Dictamen N°38-2023

Discrepancia presentada por Sistema de Transmisión del Sur S.A. respecto del Plan de Expansión Anual de la Transmisión correspondiente al año 2022, de la Comisión Nacional de Energía

Santiago, 15 de septiembre de 2023

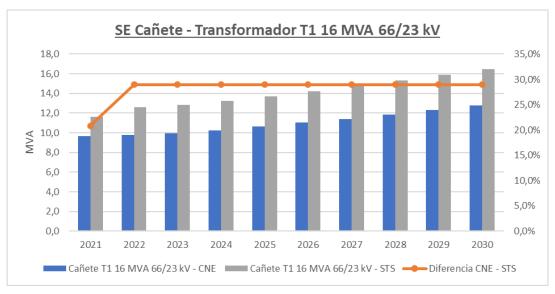
STS, con base a los nuevos antecedentes disponibles y aportados en la observación al ITP, difiere de la posición de la CNE, debido a que para el año 2030 la carga superaría la capacidad nominal del transformador, según se apreciaría en la tabla antes presentada, incumpliéndose el criterio de suficiencia (supera capacidad nominal del equipo de transformación). Adicionalmente, afirma que el criterio de holgura del 15% ya se estará incumpliendo a partir del año 2025, por lo que se justifica la inclusión de este proyecto en el Plan de Expansión 2022.

Proyección de demanda comparativa CNE - STS para S/E Cañete T1 16 MVA 66/23 kV - Escenario vegetativo

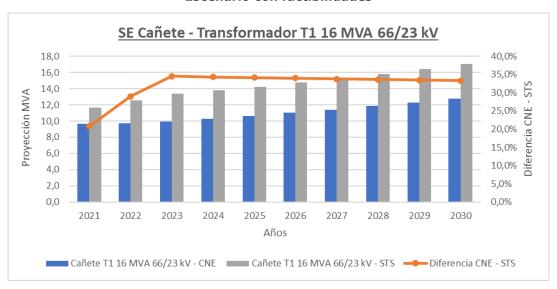
A juicio de empresa, al realizar los análisis comparativos entre su proyección de demanda y el realizado por la CNE, las diferencias son significativas para los escenarios de crecimiento vegetativo y con factibilidades, contexto en que STS empleó la demanda alta leída año 2022 y las tasas de crecimiento que se desprenden del "Análisis Radial ITF-2022" de la CNE. Para ilustrar tales diferencias, la discrepante presenta los cuadros que a continuación se reproducen.

Proyección Vegetativa Anexo Análisis Radial ITP con corrección de Demanda Base + Factibilidades

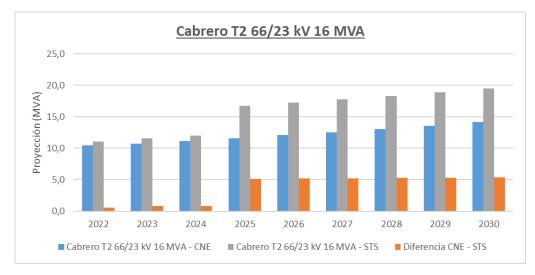
STS, con base a los nuevos antecedentes disponibles y que fueron aportados en la referida observación, STS declara diferir de la posición de la Comisión ya que, considerando las factibilidades, para el año 2030 la carga superará la capacidad nominal del transformador según lo antes mostrado. La empresa hace notar que: (i) en estricto rigor el criterio de suficiencia o sobrecarga ya se estará incumpliendo a partir del año 2025; y (ii) para el caso sin factibilidades, el año 2027 se está a punto de incumplir el criterio de holgura del 15%, por lo que de acuerdo con este criterio también se justifica la inclusión del proyecto en el Plan de Expansión 2022.

Proyección demanda Vegetativa Anexo Análisis Radial ITP con corrección de Demanda Base 2022 + Factibilidades en MVA

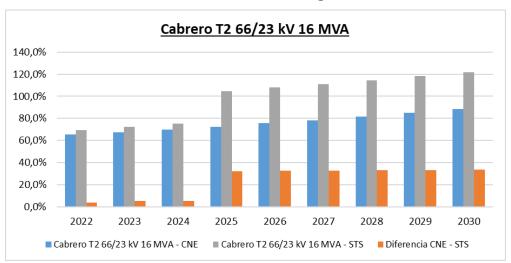
En los siguientes dos gráficos la discrepante muestra el efecto en la proyección de demanda del cambio en el rectificado para el año 2022 y verano 2023, más la incorporación de las factibilidades informadas por la distribuidora que se conectarían el año 2024, reflejadas en el año 2025.
